(PA_RSA) – Osservazione al Piano Attuativo adottato il 14/07/2016
Pista_ciclabile_modifica_carreggiata

OGGETTO: Osservazione al Piano Attuativo Denominato "PA_RSA" Adottato con Deliberazione di Giunta Comunale n. 107 del 14 luglio 2016 – entro ore 12,00 del giorno 22 agosto 2016. –
[PA_RSA]

Elaborato 9 – Sezione 6-6 Stato di Fatto >>> (di seguito un estratto)

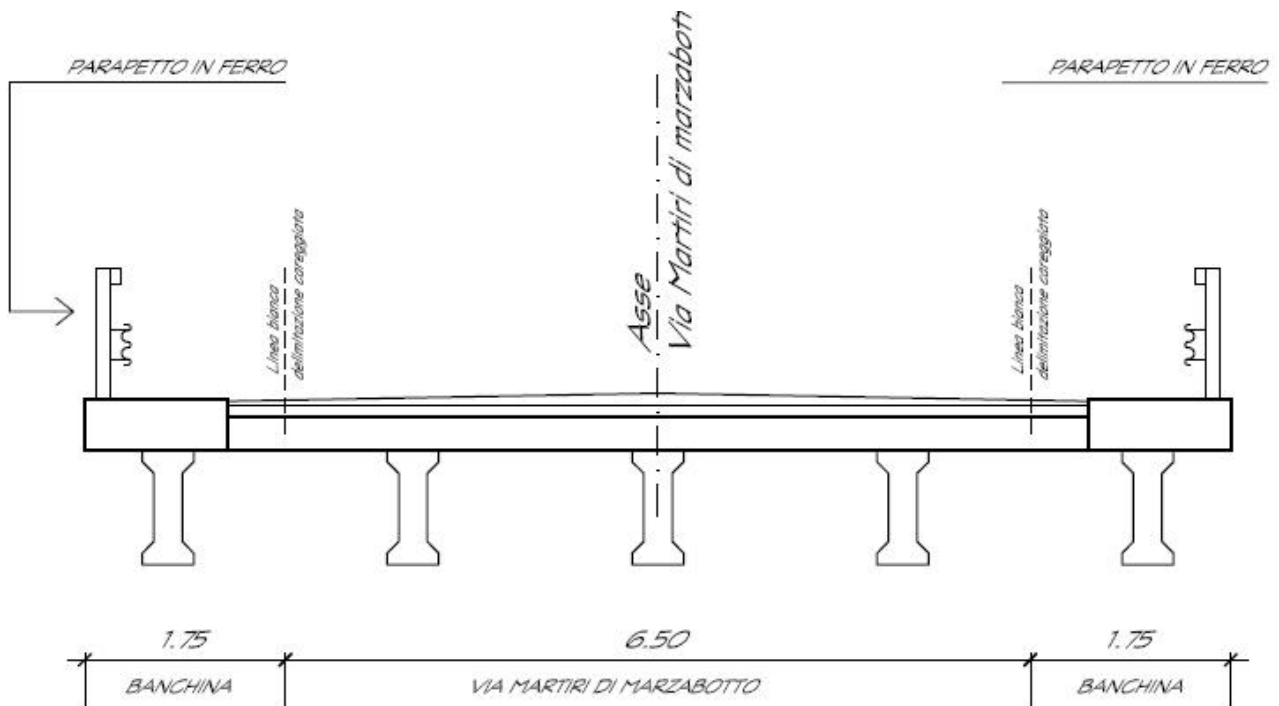
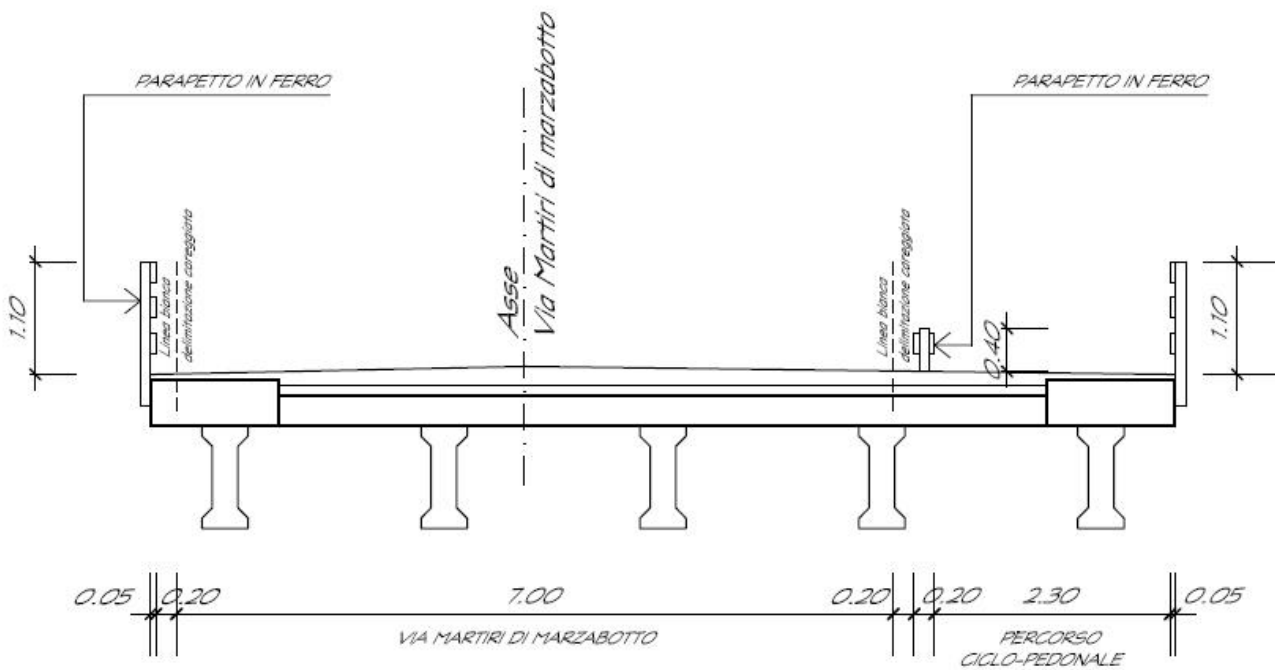
- A. Da un confronto tra lo Stato di Fatto e di Progetto (Sezione 6-6) verrebbe modificato il calibro della strada (via Martiri di Marzabotto) per il breve tratto iniziale dalla via Brodolini/alla chiesa/Santi, passando da mt. 6,50 a 7,00 di larghezza.
- B. Il resto del calibro della via Martiri di Marzabotto resta inferiore ai mt 7,00 (vedere anche sezione 1-1 dello stesso Elaborato 9 del PA_RSA).
- C. L'eliminazione totale da un lato della banchina < 20 cm. (quella più a sud).
- D. L'allargamento dell'altra banchina con formazione di percorso ciclo-pedonale (passaggio da mt 1.75 a mt 2.30).
- E. La pista ciclabile non rispetta le NTA Norme Tecniche di Attuazione come previsto nel Piano delle Regole del PGT.

- 1. **Quale è la motivazione che spinge il progetto a modificare la carreggiata della strada per quei pochi metri del tratto iniziale, quando poi il resto della via Martiri di Marzabotto resta con il vecchio calibro stradale di larghezza inferiore ai 7,00 metri (misura circa 6,50÷6,60 mt.).**
- 2. **La larghezza della pista ciclabile in progetto non rispetta le NTA del PGT (mt 2,30 anziché 2,50).**
- 3. **La larghezza della pista ciclabile in progetto non rispetta le NTA del PGT.**
